建屋への地下水流入抑制策について
—基本シナリオにおける陸側遮水壁閉合の進め方—

2015年5月22日

東京電力株式会社

2. 基本シナリオにおける陸側遮水壁閉合の進め方

2. 1 (2) サブドレン稼働および海側遮水壁閉合後の建屋海側地下水位の想定

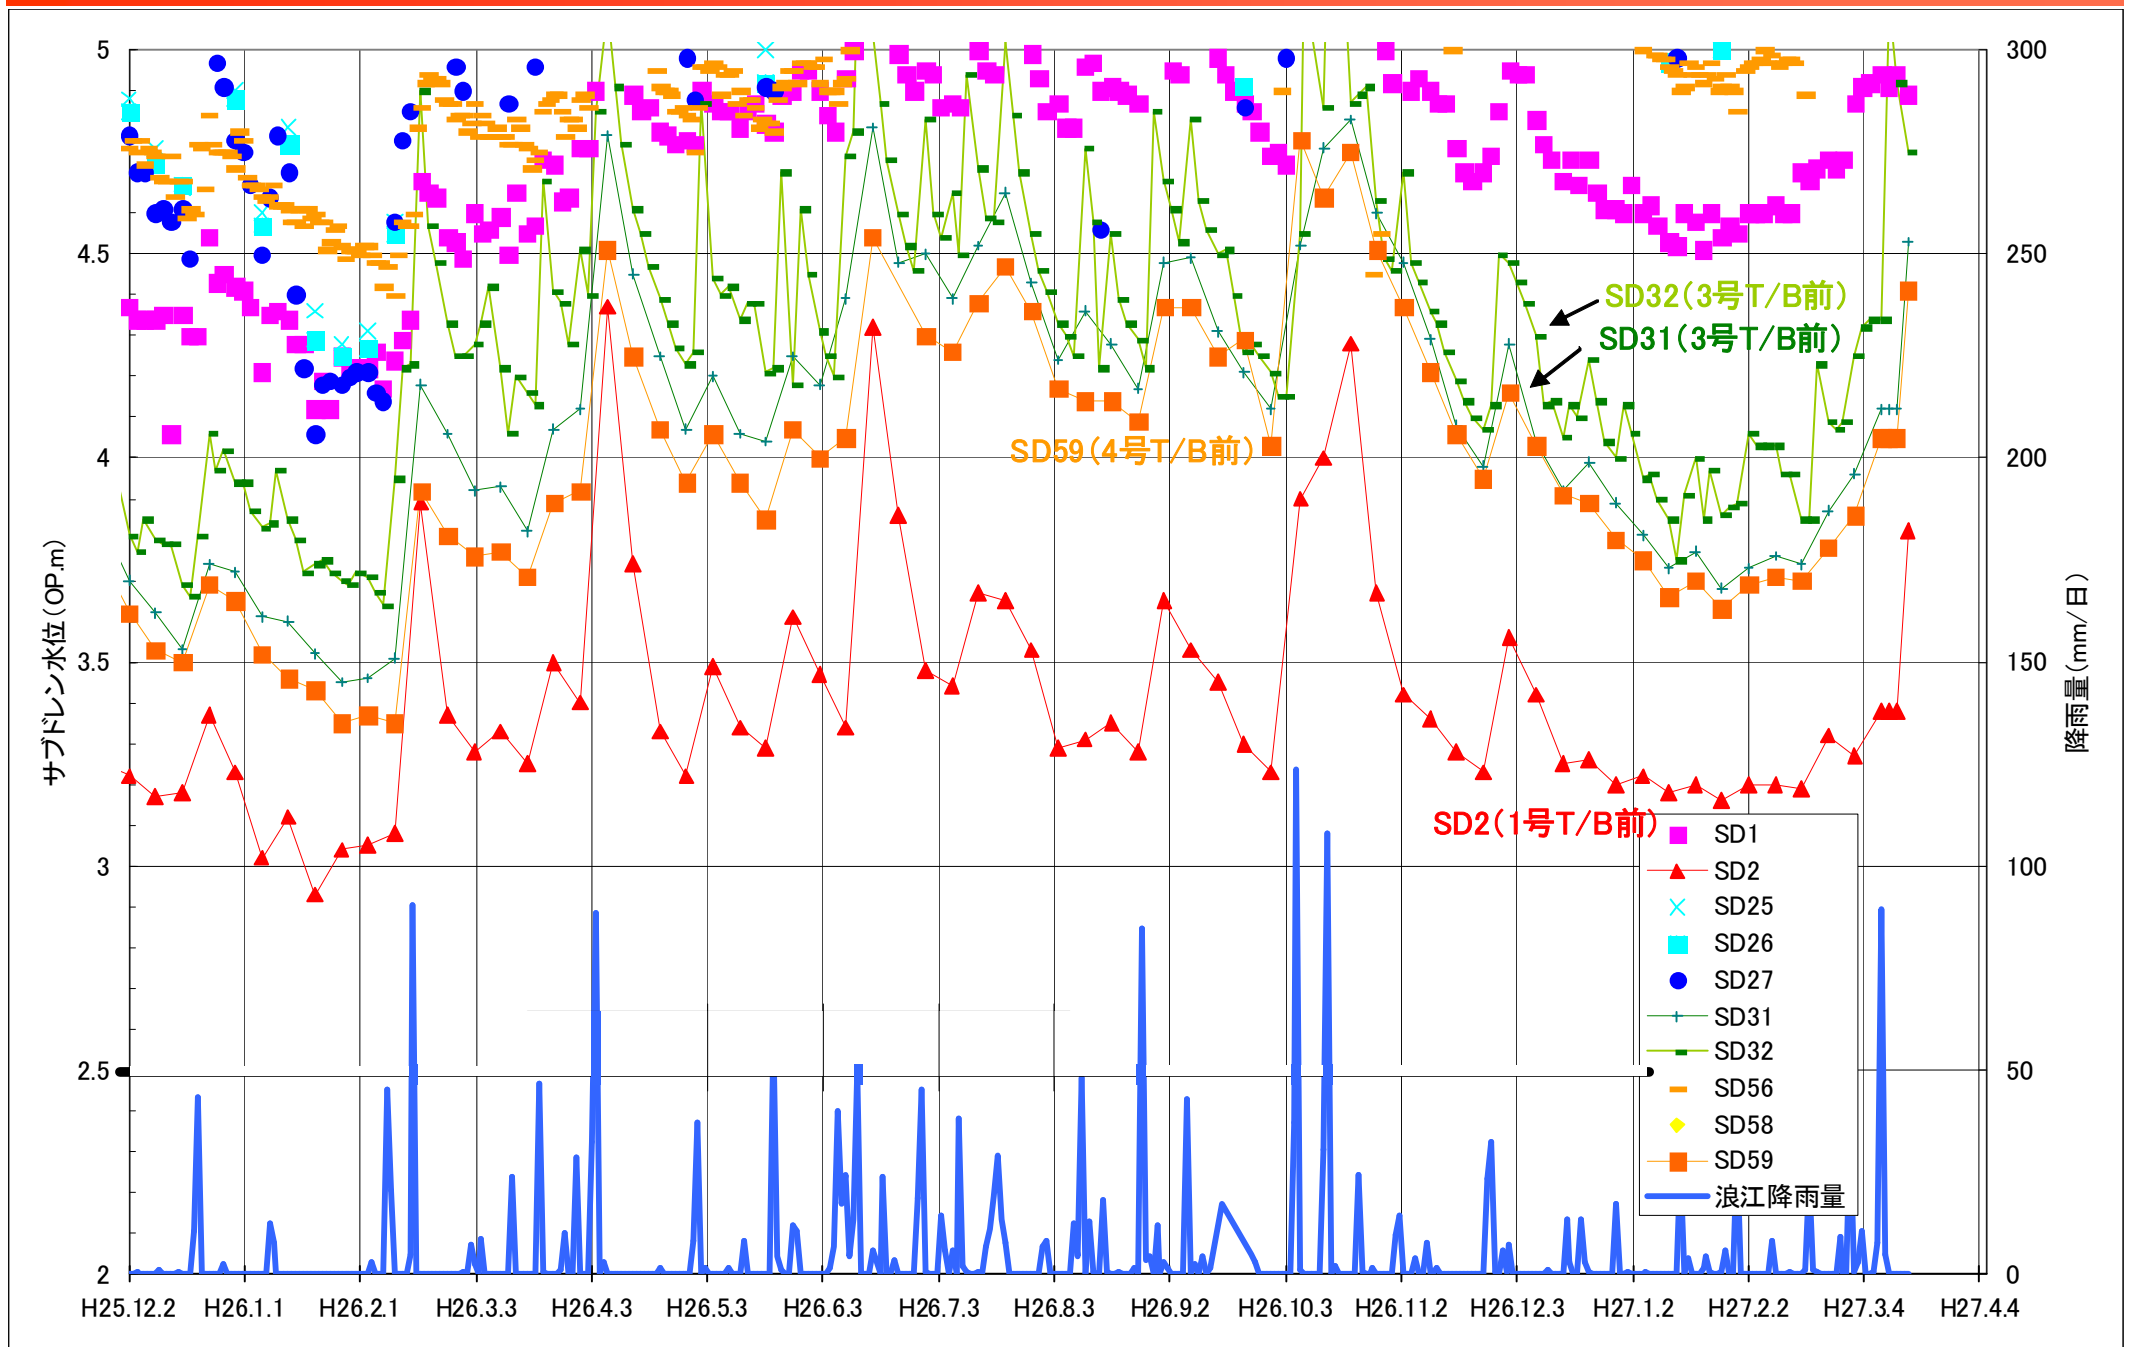
- 基本シナリオにおけるサブドレン・地下水ドレン（ステップa）稼働，海側遮水壁閉合（ステップb）完了後，推定・推測がどの程度の範囲に収まるかを確認した上で，次ステップである陸側遮水壁凍結開始に進むべきであると考えている。

- サブドレン稼働（ステップa），海側遮水壁閉合（ステップb）後の陸側遮水壁山側3辺は，以下を確認してから凍結開始する。
 - ◆ 建屋流入量の低減を確認する。
 - ◆ 建屋海側の地下水位の上昇を確認する。（⇒2. 1 (2) 参照）
 - ◆ 「注水設備」を稼働可能な状態とする。

建屋海側地下水位は、海側遮水壁閉合（サブドレンの稼働水位はO.P.+6.5m）により0.2m程度上昇すると予測される。

現状、解析結果より低いサブドレンNo.2についても、海側遮水壁閉合後は他のサブドレンと同程度の水位となると想定している。

2. 2 基本シナリオにおける陸側遮水壁山側3辺閉合の効果

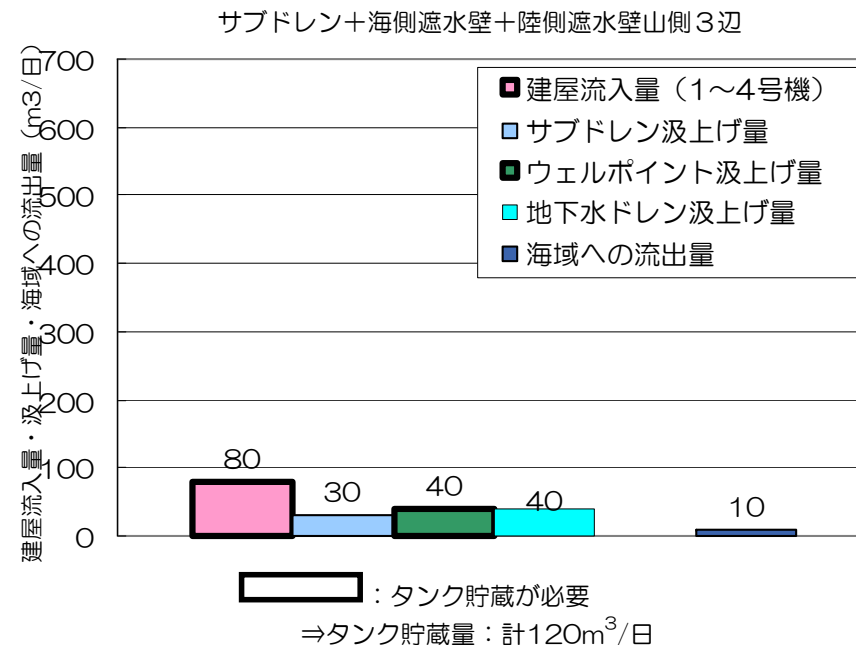
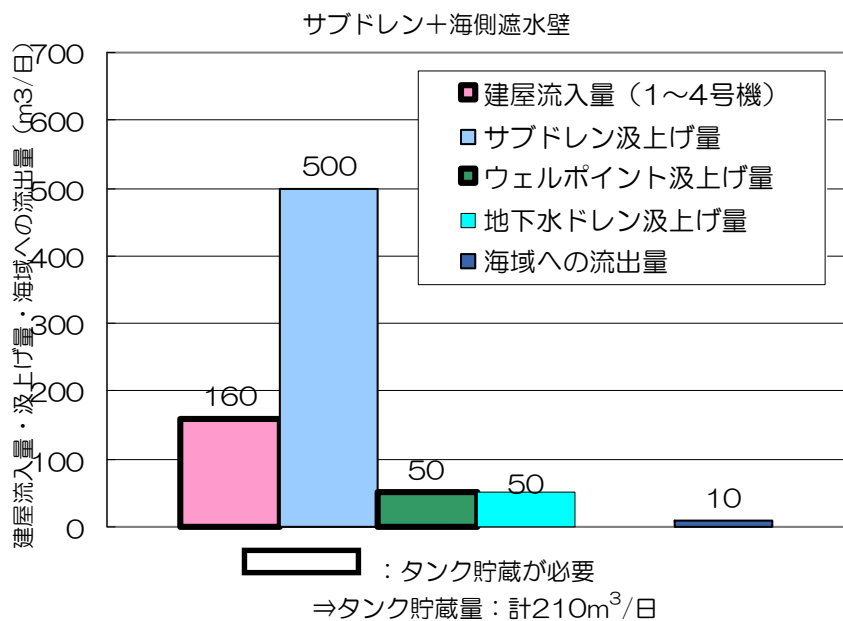
- 基本シナリオにおけるサブドレン・地下水ドレン（ステップa）稼働，海側遮水壁閉合（ステップb）まで進めることについては異論はない。但しステップbとステップcの間には，運用の確認のために相当の期間があってもいいのでは？

- サブドレン稼働・海側遮水壁閉合後，陸側遮水壁山側3辺閉合することにより下記の利点があることから，準備が整い次第，凍結を開始する。

- 建屋への地下水流入量をより低減できる。
- サブドレンによる放出量を低減できる。

2. 3 陸側遮水壁山側3辺閉合前後の建屋内外水位の関係 (2)

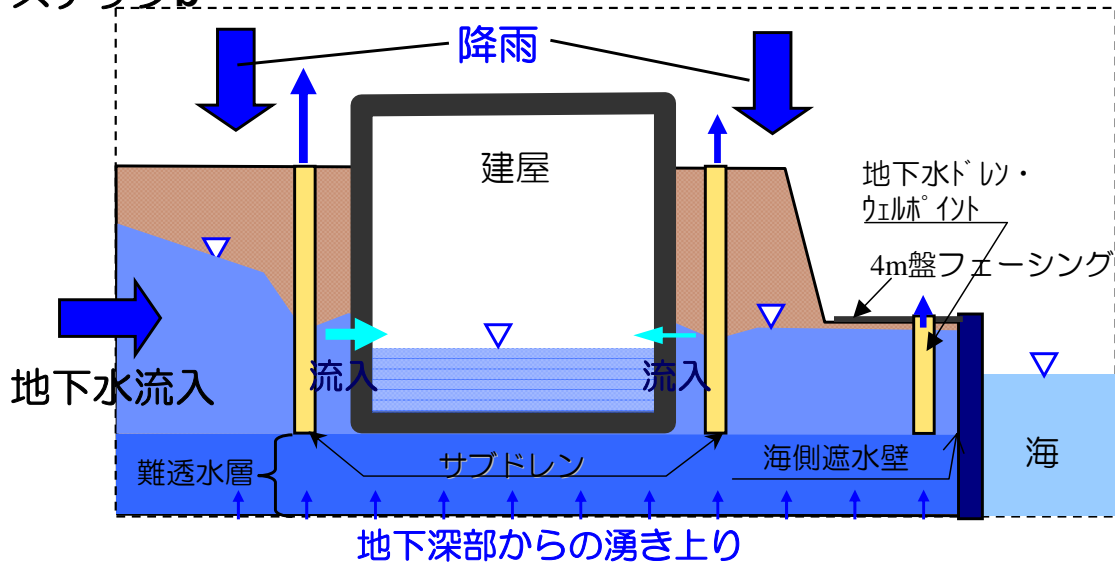
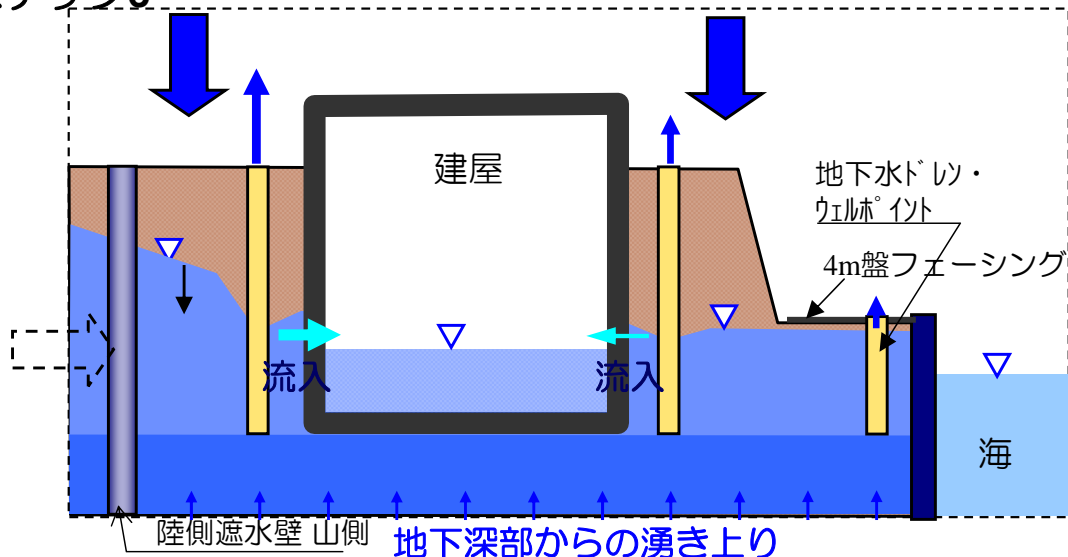
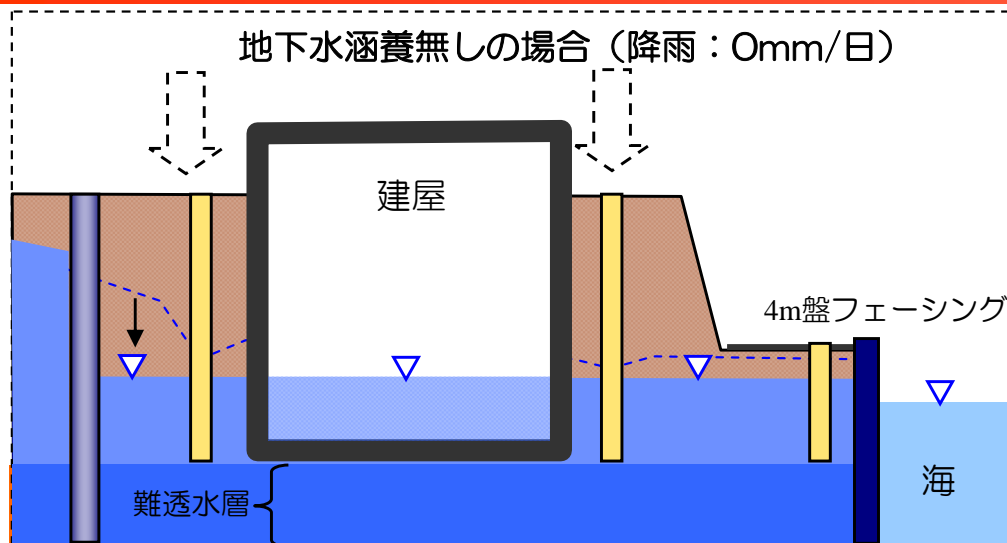
- 海側遮水壁＋陸側遮水壁山側3辺閉合時における、水位管理上の安全性に関する考え方について確認したい。
- 海側遮水壁＋陸側遮水壁山側3辺閉合時における水位管理上の安全性については、P26，27に示すようなメカニズムで考えている。

■ 海側遮水壁閉合により，地下水の海への流出がほぼ無くなる。

■ 陸側遮水壁山側3辺閉合により，1～4号機周辺は閉合され，

- 閉合範囲内の地下水の行き先は建屋に限定される。
- 山側からの地下水流入が抑制されるため，海側・陸側遮水壁の閉合範囲内の地下水位が低下し，建屋水位に近づく。
- 建屋ー地下水の水位差が小さくなると建屋への地下水流入量が減少し，地下水位の低下速度も小さくなる。
